INSTITUTO HONDUREÑO DE SEGURIDAD SOCIAL

Oficio N° 316-DEI-IHSS-2018

**Ref. LICITACIÓN PÚBLICA 011-2018 REHABILITACION DE ESPACIO PARA LA SALA DE HEMODINAMIA EN EL EDIFICIO DEL HOSPITAL REGIONAL DEL NORTE DEL INSTITUTO HONDUREÑO DE SEGURIDAD SOCIAL (IHSS).**

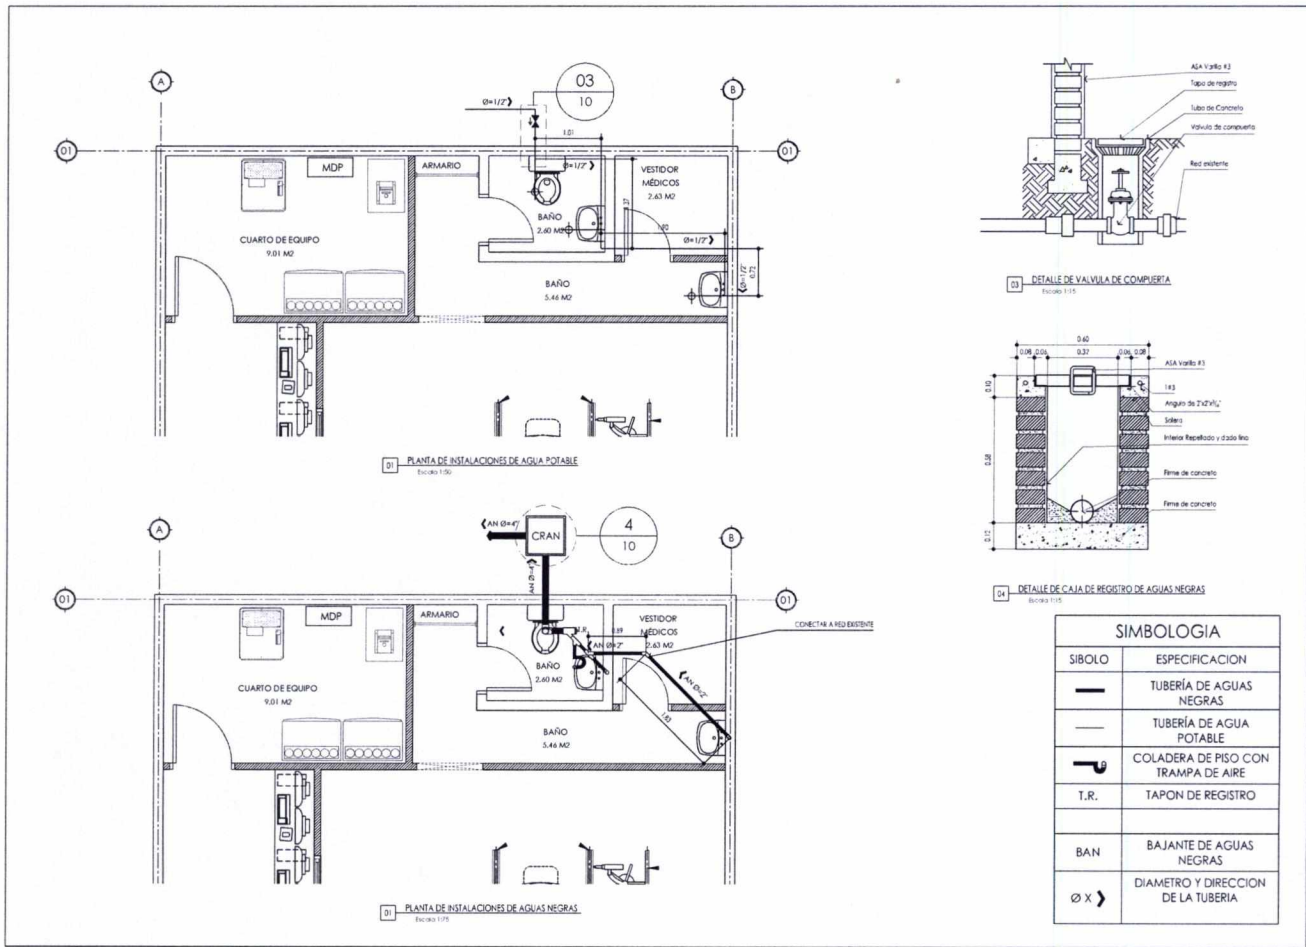
17. En el alcance en varios ítem que involucran breaker, por lo que solicitamos plano con la distribución del panel asociado?

Tablero 200A, 3F, 208V, 30sp Alimentador 3x2/0 + 1x1/0 + 1#2 awg.					
Carga	Breaker			Breaker	Carga
Fuerza	1P30	1	2	1P30	Fuerza
Iluminacion	1P20	3	4	1P20	Iluminacion
Iluminacion	1P20	5	6	1P30	Fuerza
sensores	1P20	7	8		
Compresor	3P70	9	10	3P50	Evaporador
Unidad		11	12		Unidad
Precision		13	14		Precision
Unidad	2P30	15	16	2P20	Unidad
24000BTU		17	18		12000BTU
Futuro		19	20		Futuro
		21	22		
		23	24		
		25	26		
		27	28		
		29	30

01 - PLANTA EXISTENTE  
02 - PLANO DE DEMOLICIÓN

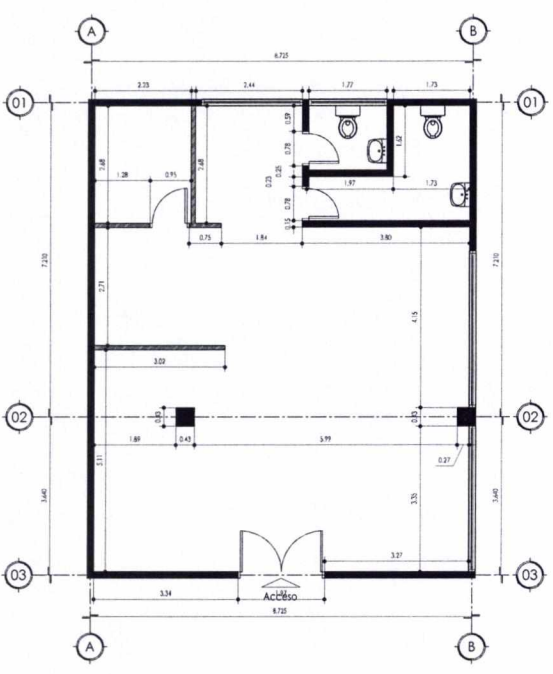
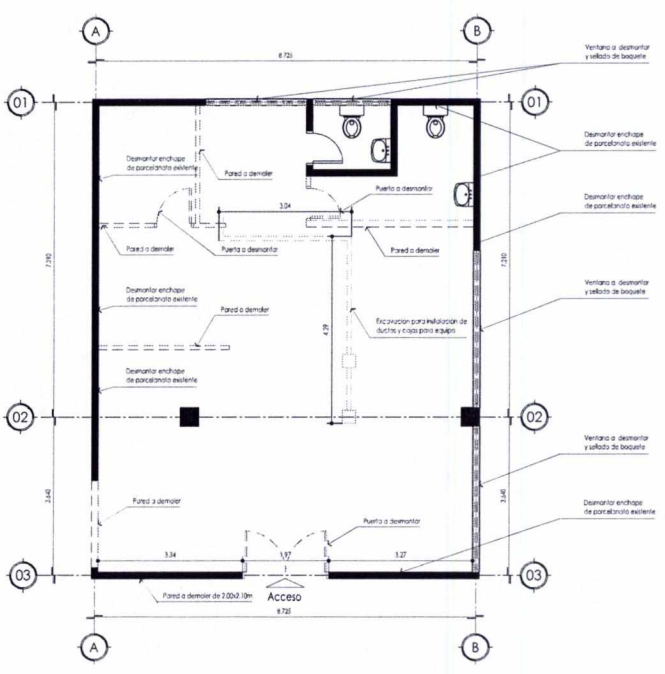
6. Proporcionar planos acotados.

Se adjunta Planos Acotados #3 y #2
